Collège de Collonge – Recommandations

Cette seconde étape du Plan de mobilité scolaire propose une série de recommandations à l'attention des services concernés de la commune et du canton.

c/d [regroupés suite visite] – Carrefour av. de Collonge/av. de Chantemerle

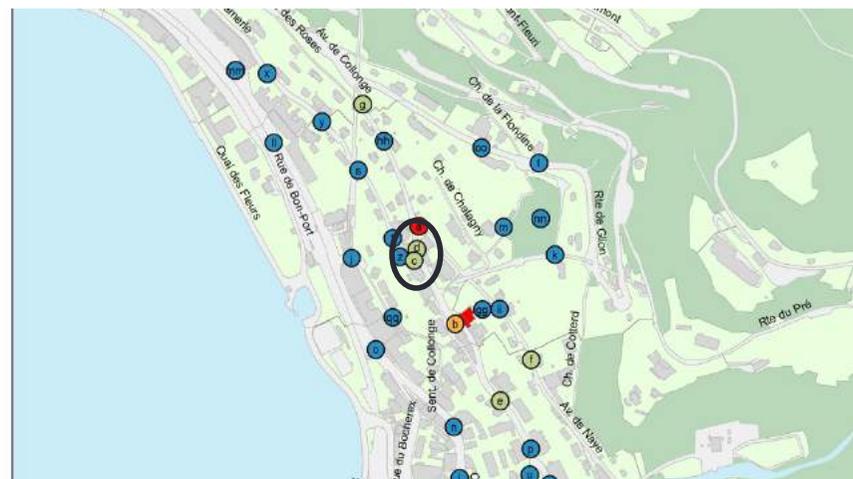
1. Carrefour pas aménagé aux besoins des piétons

- Réduire les dimensions du carrefour (rayons) ;
- Prévoir un trottoir traversant le long de l'avenue de Collonge ;
- Encourager les enfants à éviter l'avenue de Collonge en empruntant le cheminement piétonnier du chemin du Chatagny. Cela implique un assainissement prioritaire du point « gg/ii » (pp.18-19).

u&ff [regroupés suite visite] – Av. de Collonge

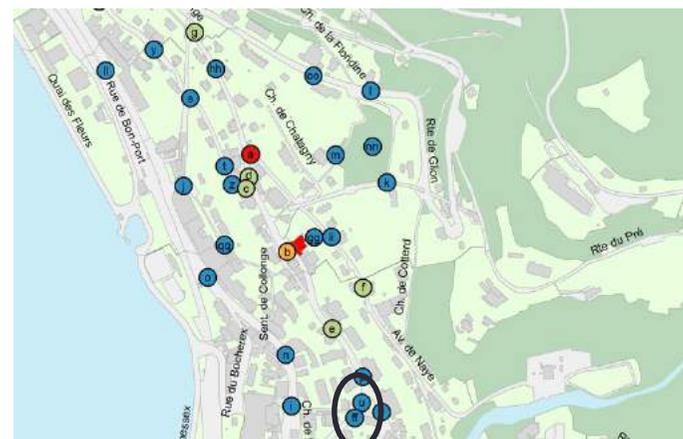
- Visibilité faible vers les zones d'approche du passage pour piétons

- Supprimer les cases de stationnement au carrefour ;
- Supprimer deux cases de stationnement à la droite de la zone d'approche Nord-Ouest ;
- Prévoir un autre type de barrière à la sortie de l'école maternelle. La barrière actuelle forme un effet de palissade. Une barrière avec deux barres horizontales aurait le même effet.

Dans une zone 30 km/h la visibilité pour les piétons en attente sur la zone d'approche devrait être de 25 m sur du plat. En pente, il faut augmenter cette mesure.

e – Av. de Collonge à la hauteur du chalet

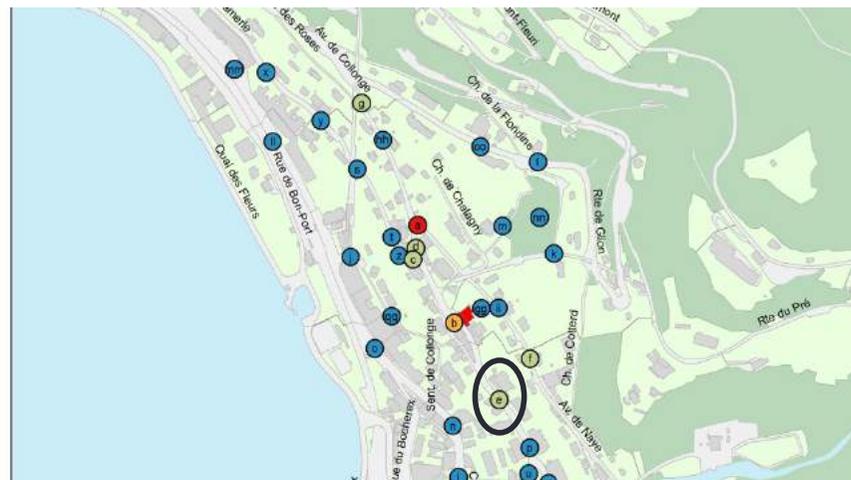
1. Trottoir franchi par les véhicules en cas de croisement

- Réorganiser le positionnement des cases de stationnement et des poteaux installés sur le trottoir ;
- Augmenter la hauteur de la bordure du trottoir afin qu'on puisse monter sur le trottoir uniquement à vitesse basse ;
- Privilégier, par un marquage et une information aux élèves, le passage des piétons par le trottoir côté lac.

Les sorties de parking côté Nord-Est rendent impossible une solution satisfaisante pour tous les usagers de la route. Il faudrait installer des poteaux aux endroits où il n'y a pas de cases de stationnement, mais par contre supprimer les cases sur les tronçons où les cases de stationnement obligeraient à franchir le trottoir pour faire une manœuvre de croisement.

gg&i [regroupés suite visite] – Av. de Naye à la hauteur de l’escalier de Collonge/chemin du Chatagny

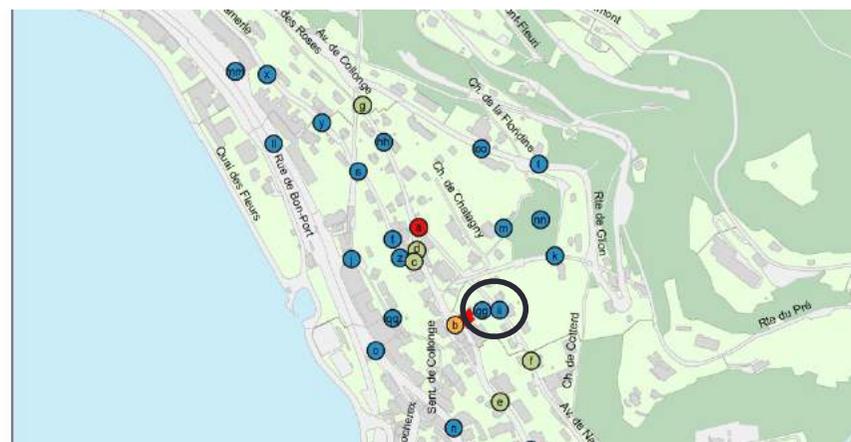
1. Visibilité/perceptibilité insuffisantes des élèves qui empruntent ce tronçon pour éviter l’avenue de Collonge

Il est important d'assainir ce point afin d'encourager les enfants à emprunter le cheminement piéton du chemin du Chatagny au lieu de l'avenue de Collonge.

- Enlever tout obstacle de visibilité sur ce tronçon :
 - Reporter les barrières qui protègent des chutes côté Est de 1m et rendre accessible aux piétons le secteur résultant ;
 - Limiter la hauteur des poteaux verticaux de la barrière à 65 cm (à cette hauteur, prévoir des barres horizontales) ;
 - Supprimer les 3 premières cases de stationnement du côté Sud de l'escalier ;
 - Surélever toute la surface du tronçon afin de réaliser un décrochement vertical ;
- Prévoir une signalétique pour encourager les enfants à emprunter l'itinéraire par le chemin du Chatagny et l'avenue de Naye ;
- Vérifier/Assurer l'éclairage sur le chemin du Chatagny et sur l'avenue de Naye.

b – Av. de Collonge hauteur de l'école (bas escaliers de Collonge)

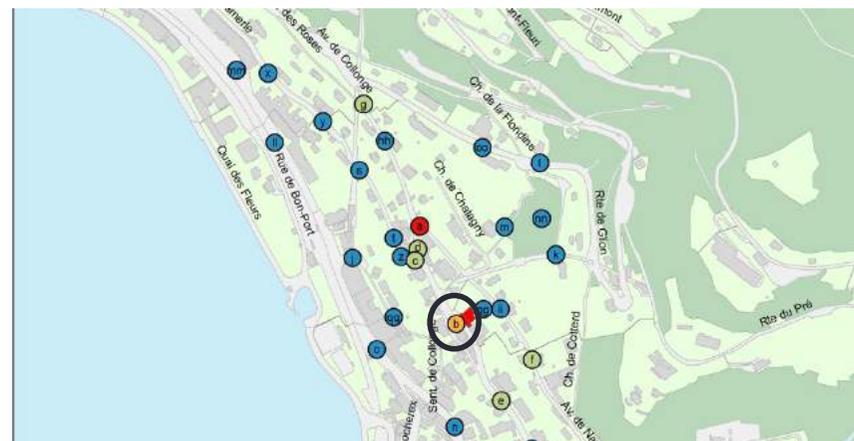
1. Passage piéton jugé dangereux

- Substituer la première case de stationnement par un poteau afin d'empêcher les voitures de franchir la zone d'approche côté Ouest du passage pour piétons.

Il n'est pas possible que pour se parquer, l'automobiliste doive franchir le passage pour piétons.

g – Av. de Collonge

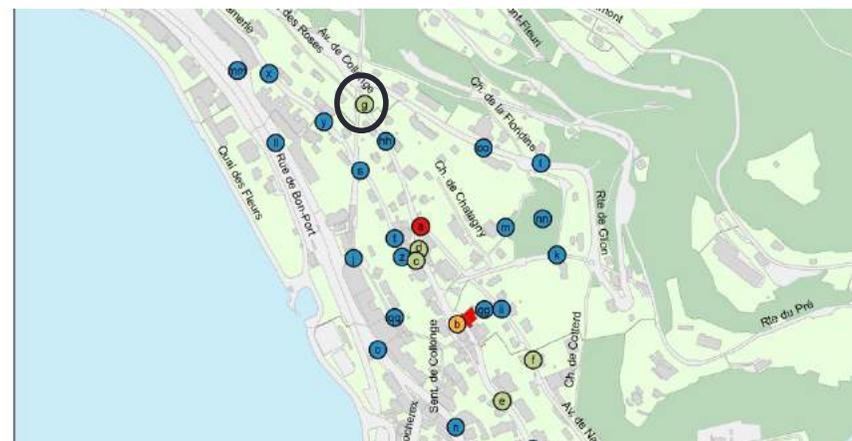
- Route très étroite
- Trafic de transit
- Pas de protection pour les piétons

- Ce passage sous le funiculaire pourrait déjà être évité si les piétons pouvaient utiliser le cheminement privé existant (escaliers). Cette solution serait la meilleure, la moins lourde et la plus rapide à mettre en place, c'est pourquoi nous privilégions cette solution. Un dialogue avec le propriétaire est essentiel pour assainir ce point ;
- La seule alternative pour protéger le trafic piétons est d'aménager une passerelle longitudinale (côté lac) à l'extérieur de la chaussée pour éviter le passage sous le funiculaire ;
- Pendant les travaux, l'itinéraire devra être évité par les enfants piétons. Il sera alors important de proposer un itinéraire alternatif par la route de Glion, le chemin de Cotterd et l'avenue de Naye. Pour cela, veiller à ce qu'un bon entretien des chemins soit garanti (voir sous « autres », point « k/m/oo », pp.-58-59).

hh – Av. de Collonge

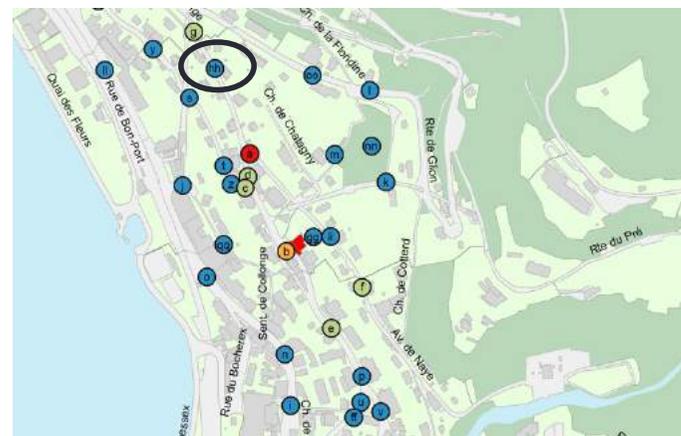
- Espace à disposition pour les piétons sur le trottoir insuffisant

- Supprimer les places de parc. Le choix d'enlever à l'utilisateur vulnérable l'espace prévu sur le trottoir et de le mettre à disposition du trafic motorisé est difficilement concevable, d'autant plus qu'il s'agit d'un chemin d'école.

j – Parking près de la station aval du funiculaire

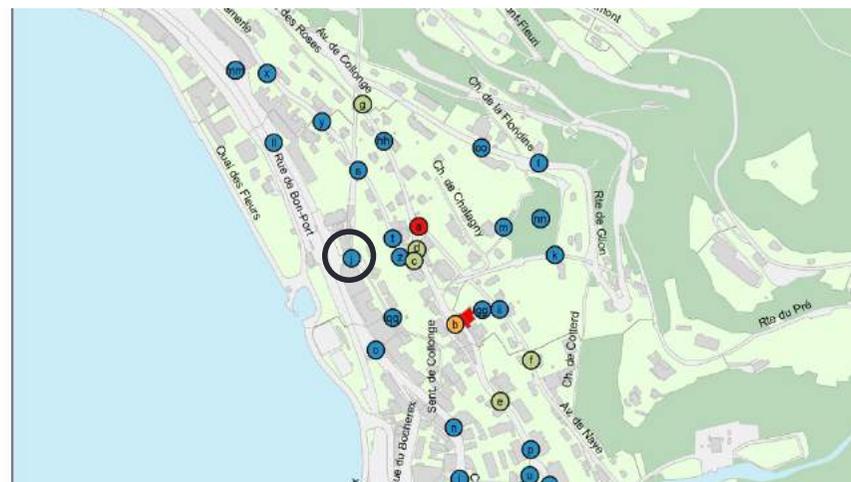
- Les enfants doivent traverser un parking pour accéder au Sentier de Rosemont

La vitesse des voitures qui sortent d'une place de parc est très faible. Le trottoir devrait être utilisé par les piétons.

Lors de la visite, le trottoir était entravé par un chantier, prévoir un itinéraire sécurisé pour les enfants pendant la durée des travaux pour éviter qu'ils cheminent par la route traversant le parking.

o – Av. de Chillon à la hauteur « d'Audiorama »

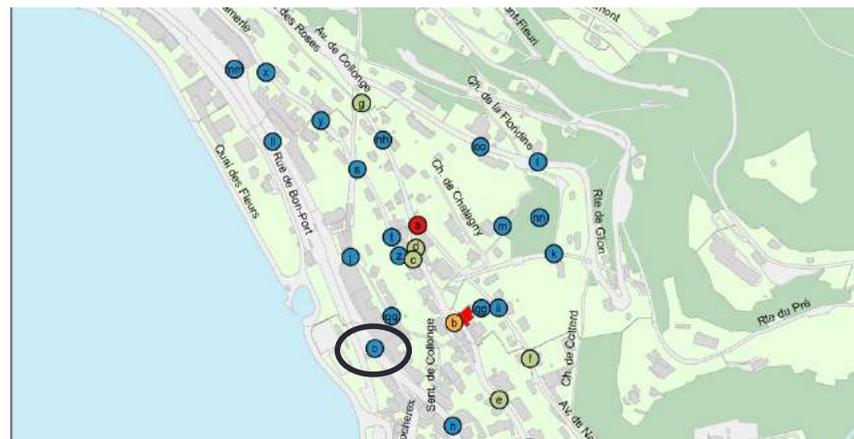
1. Perceptibilité du passage pour piétons (surtout direction Nord)

- Supprimer deux cases de stationnement côté Est afin de garantir une distance de visibilité de 55 m vers la gauche ;
- Déplacer le signal OSR 4.11 au moyen d'une poutre horizontale afin de mieux le positionner dans le champ de vision des conducteurs ;
- Enlever le signal OSR 2.34 « Obstacle à contourner par la droite » et abaisser ou bien réduire le diamètre du poteau sur l'îlot afin de ne pas masquer un piéton de petite taille qui se trouverait sur l'îlot.

Les distances de visibilité et de détection doivent correspondre à la norme VSS SN 640 241. La norme prévoit une distance de visibilité de 55 m au minimum pour les piétons en attente sur la zone d'approche.

ee – Av. de Chillon à la hauteur de « La Promenade »

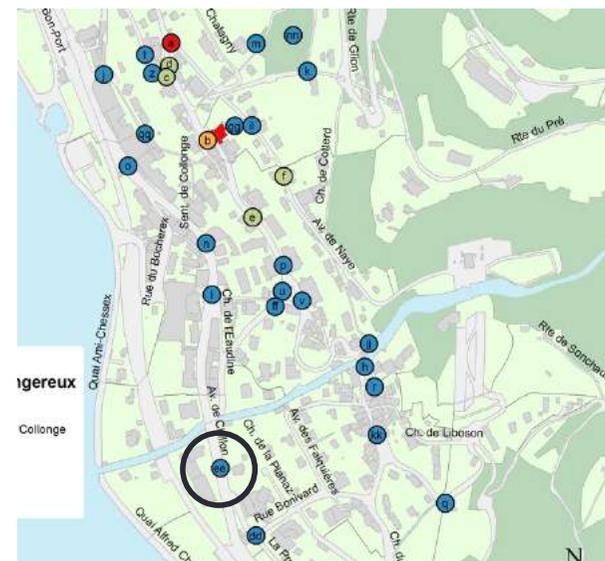
- Glissière de sécurité entre le trottoir et la chaussée insuffisante

- Il n'est pas possible de modifier la barrière, puisqu'en raison de la présence du chemin de fer en contrebas, ce type de glissière de sécurité permet d'éviter qu'en cas d'accident routier, une voiture chute sur les rails. Par ailleurs, la commune de Veytaux et le Canton ont des intentions pour réaménager la RC780.

s/t/x/y [regroupés suite visite] – Av. de Chantemerle

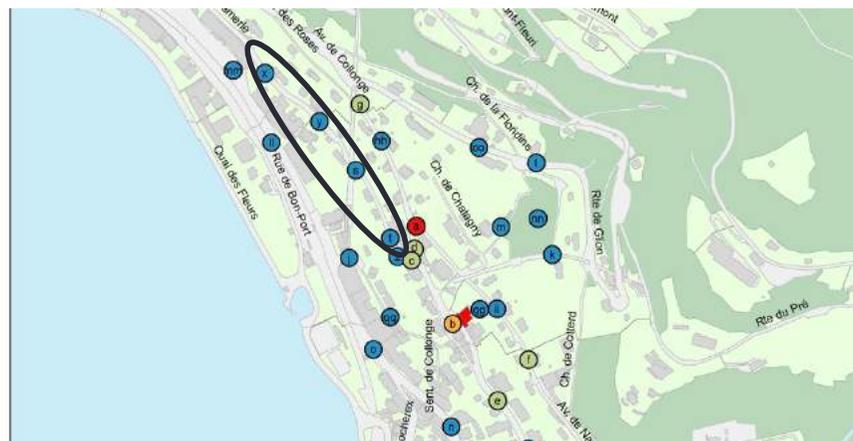
- Pas de trottoirs sur la partie Nord de la route ;
- Places de parc
- Rue étroite

- Supprimer les places de parc et les substituer par un trottoir ou au moins une bande piétonne protégée par des poteaux.

h – Escalier qui débouche sur la rue Bonivard

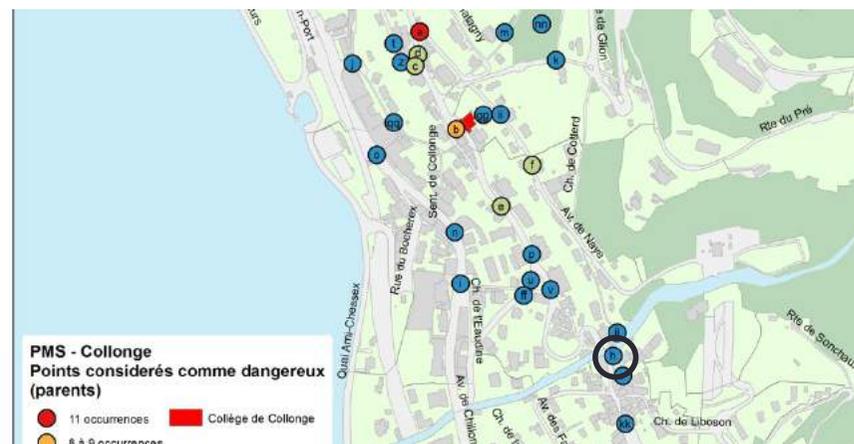
1. Visibilité très faible

- Supprimer au moins une case de stationnement afin d'offrir une meilleure visibilité.

La pente de décrochement vertical est assez raide. Par conséquent les véhicules sont obligés de ralentir sensiblement ce qui fait que la visibilité suffit.

q – Route de Sonchaux

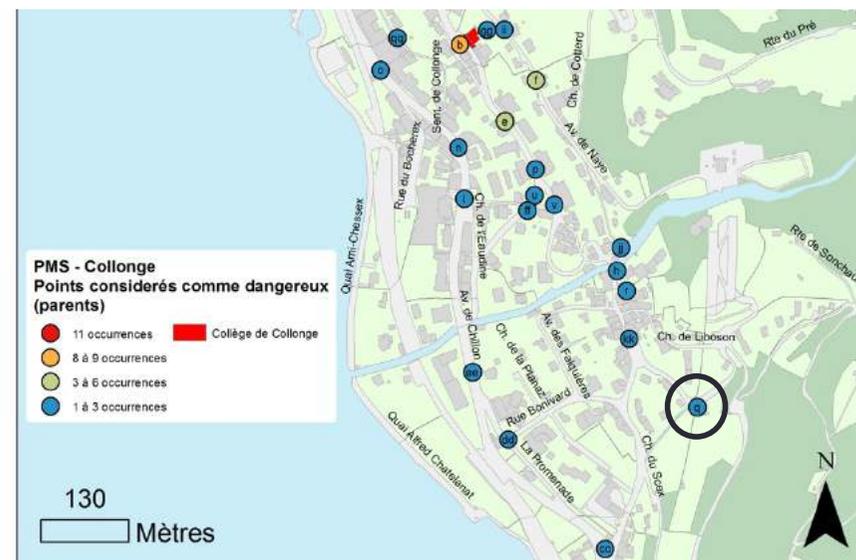
1. Protection des piétons longeant la route

- Protéger la bande longitudinale avec des poteaux placés à une distance d'environ 20 mètres les uns des autres, afin de permettre le croisement des véhicules, mais à une vitesse réduite ;
- Valoriser la traversée en réalisant un décrochement vertical (avec une pente pas trop raide, 5%) ;
- Supprimer au moins trois cases de stationnement afin d'augmenter la visibilité entre piétons et automobilistes.

kk – Carrefour route de Sonchaux/rue Bonivard

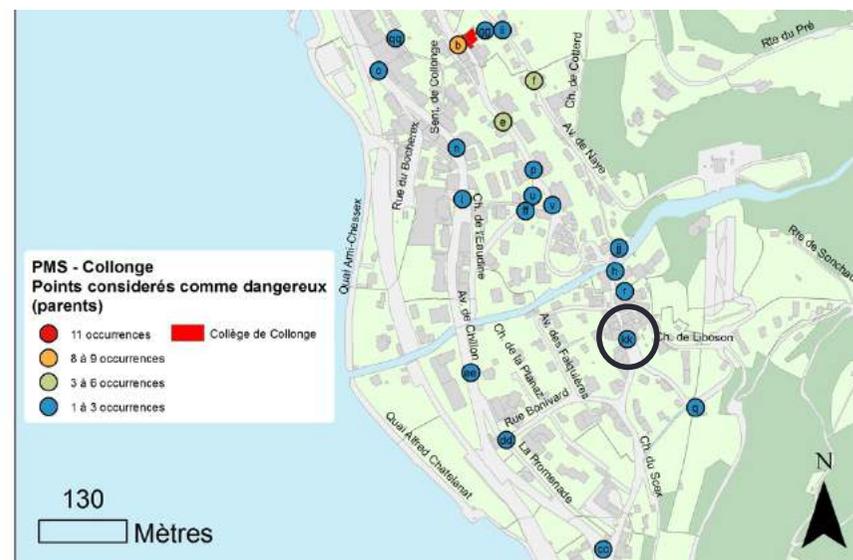
- Visibilité insuffisante vers la gauche (en descendant de la route de Sonchaux)

- Supprimer les deux premières cases de stationnement ;
- Veiller à ce que la verdure au coin du carrefour ne soit jamais plus haute que 60 cm ;
- Encourager les piétons à cheminer par le cimetière.

r – Rue de Bonivard entre le pont sur la Veraye et le chemin de Liboson

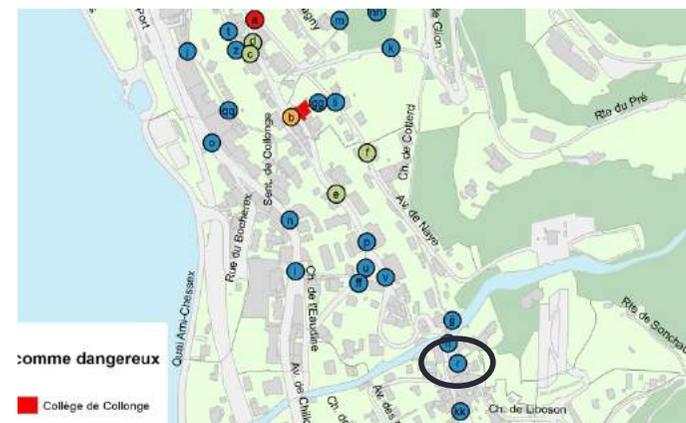
- Carrefour avec priorité de droite et visibilité réduite
- Pas de trottoir derrière les places de parc

- Enlever tout obstacle qui entrave la visibilité ;
- Surélever toute la surface du carrefour afin de réaliser des décrochements verticaux qui couvrent tout le carrefour ;
- Déplacer les places de parc de manière à ce que le cheminement piéton se fasse devant les voitures stationnées et non derrière, sur la route.

Dans ces contextes très étroits, il est pratiquement impossible d'établir les distances de visibilité prévues par la norme VSS 640273a. Par contre, on peut au moins enlever les obstacles de visibilité potentiels (par exemples boîte aux lettres de la Poste) et en même temps réduire le plus possible les vitesses.

p – Carrefour rue de la Veraye/av. de Collonge

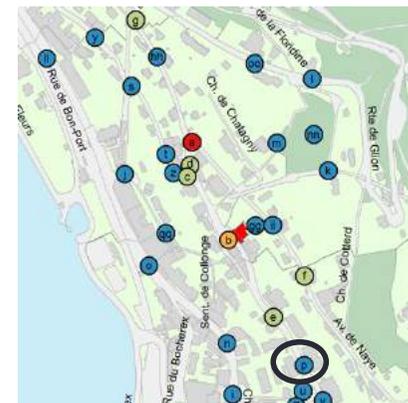
1. Problème momentané dû à un chantier sur l'avenue de Collonge

Aucune mesure actuelle. Lors de futurs chantiers, prévoir des traversées piétonnes sécurisées pour les piétons.

k/m/nn [regroupés suite visite] – Sentiers et escaliers entre la route de Glion et l'av. de Naye

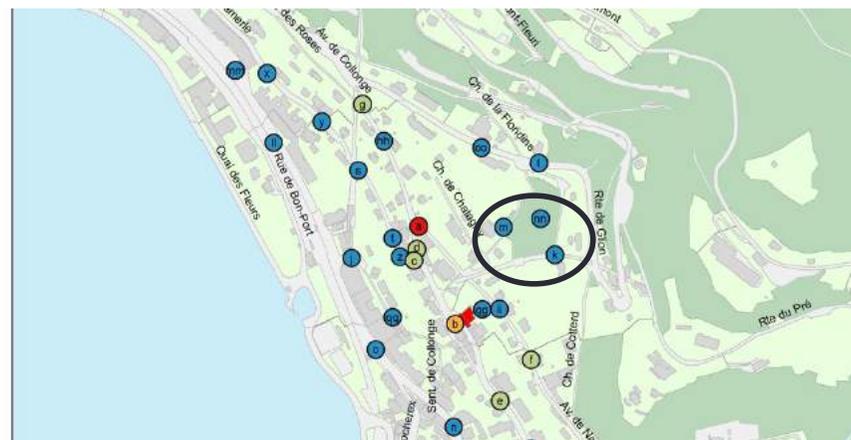
1. Sentiers mal entretenus/fermés

Rétablir et ouvrir les sentiers. L'effet sur la sécurité est estimé moyen parce que le mauvais entretien empêche les élèves de les utiliser, alors que ces cheminements seraient des alternatives sécurisées au cheminement proche du trafic motorisé.

II/mm [regroupés suite visite] – Av. de la Riviera

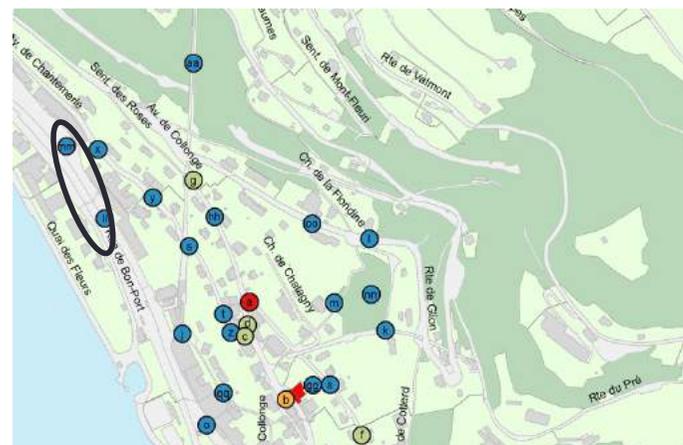
1. Trajet au bord de la route, sans trottoir selon les parents

Pas de recommandation technique, il y a un trottoir tout le long.

aa – Funiculaire

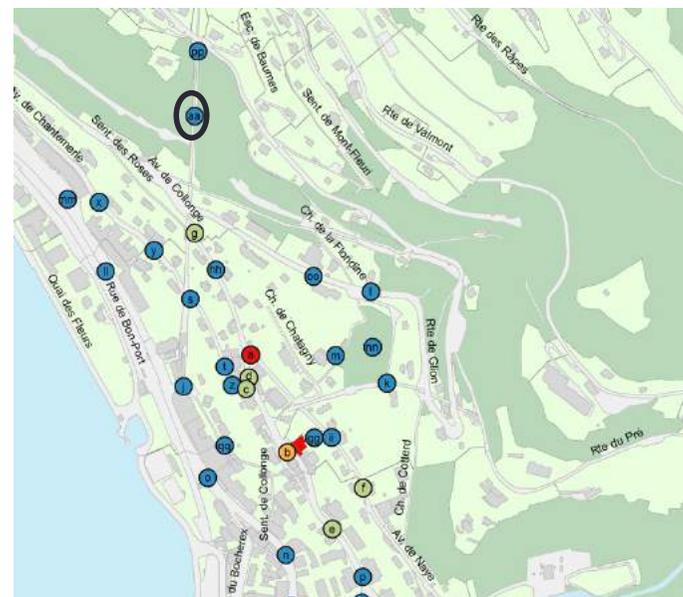
- Pas de surveillance dans le funiculaire

Pas de mesures techniques. Ce n'est pas un problème lié à la sécurité routière.

Il serait envisageable de créer un « Funibus » (Pedibus) ou de mettre un surveillant aux heures d'utilisation par les écoliers.

jj – Fontaine près du signal début de localité sur la route secondaire

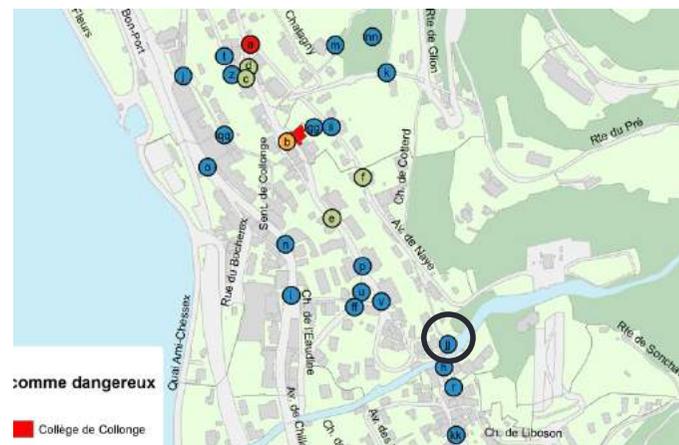
- **Accessibilité avec risque de tomber dans la Veraye**

Pas de mesures techniques.

Il y a beaucoup d'endroits similaires et on n'arrivera jamais à les fermer hermétiquement. Un tel endroit fait partie d'un espace « rural ».
